# 改善箇所説明図

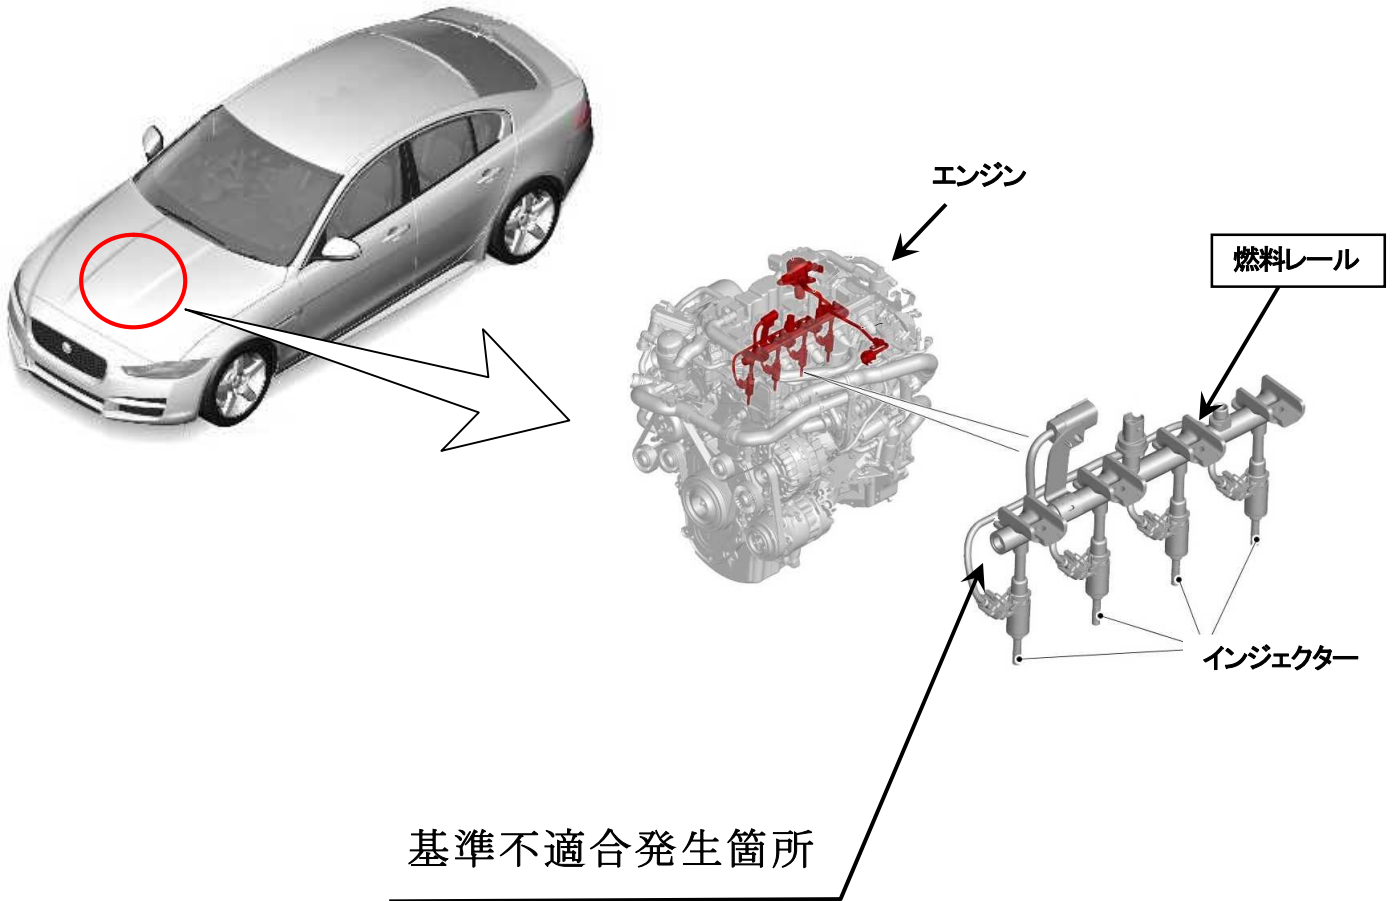
## 基準不適合発生箇所

燃料レールの製造工程において、燃料レールエンドキャップのロウ付け加工が不適切なため、ロウの割れが発生するものがある。そのため、当該部位から燃料がにじみ、最悪の場合、火災に至るおそれがある。

### 改善の内容

全車両、燃料レールを良品と交換する。

識別：燃料レールの前端部キャップに白ペイントを塗布する。
